# BEZPEČNOSTNÍ AUDIT

## „CYKLOSTEZKA „PO STOPÁCH ČESKÝCH KRÁLŮ“, ÚSEK PODÉL ZÁMKU KRÁLŮV DVŮR“

Stupeň dokumentace: Dokumentace pro společné povolení stavby (DUSP)

Květen 2025

Obrázek – Chybějící parametry výškového zaoblení (výřez z přílohy D.1.3. – Podélný profil)

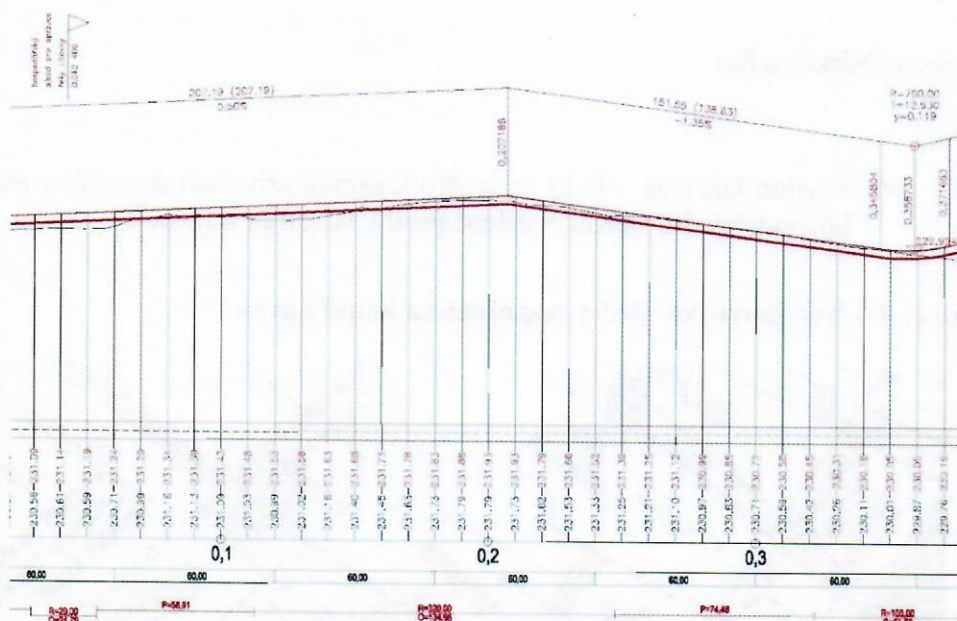
**Riziko č. 2 – Chybějící poloměr výškového zaoblení v příloze D.1.3. SO 101**

- ✓ V grafické příloze D.1.3. – Podélný profil SO 101 - Stezka podél Litavky, není provedeno ani popsáno zaoblení lomu výškového polygonu ve staničení 0,207 186.

- ✓ Do dokumentace doplnit řešení zaoblení výškového polygonu včetně doplnění do odpovídajících příloh SO 101

Obrázek – Výřez z grafické přílohy Koordinační situace C.3

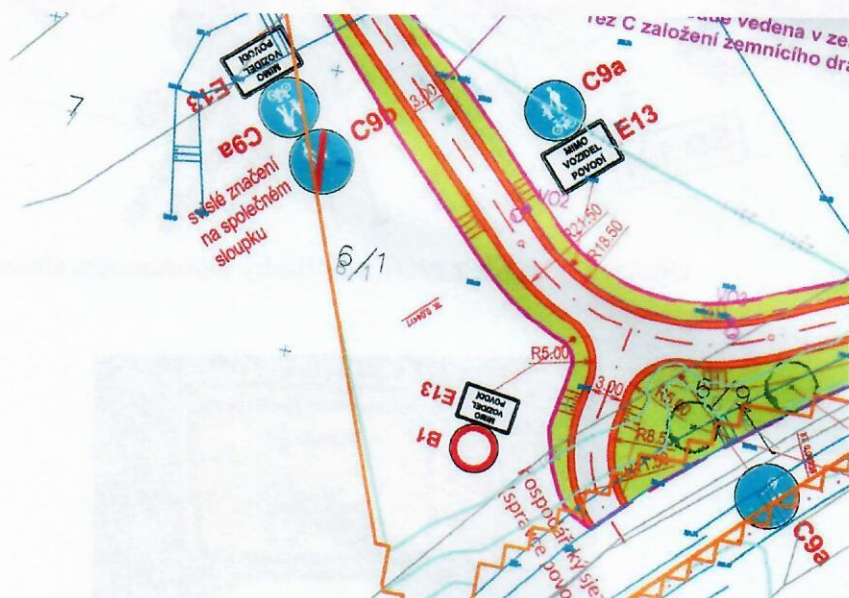
#### Riziko č. 3 – Nevyhovující poloha SDZ pro hospodářský sjezd

- ✓ Svislá DZ C9a + E 13 ve směru k zámku je umístěna nevhodně za směrový oblouk cyklostezky, za napojení hospodářského sjezdu. V místě napojení ve směru k zámku jsme mimo prostor s možností pohybu vozidel POVODÍ.

- ✓ Svislou DZ C9a + E 13 ve směru k zámku přemístit do polohy před napojení hospodářského sjezdu, vstřícně proti C9a (směr k lávce).

Obrázek – Výřez z grafické přílohy Koordinační situace C.3

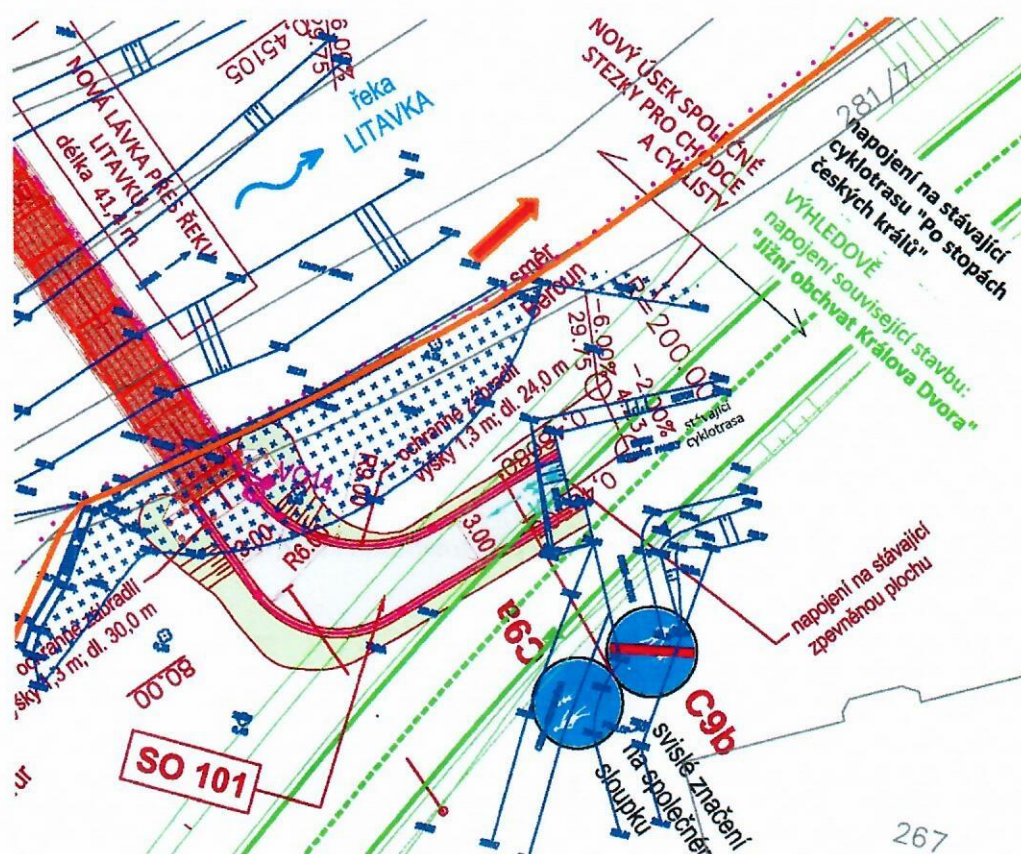
#### Riziko č. 4 – Nevyhovující SDZ v napojení na konci úprav

- ✓ V koordinační situaci je chybně označena a popsána stávající cyklostezka „Po stopách českých králů“ jako cyklotrasa.
- ✓ Nová cyklostezka bude v konci úprav (KÚ) navazovat na stávající značenou cyklostezku s tím, že průběh stávající cyklostezky v Tovární ulici bude opuštěn

- ✓ Svislou DZ C9a/b odstranit a doplnit označení opuštěné cyklostezky odpovídajícím SDZ C 7 a/b
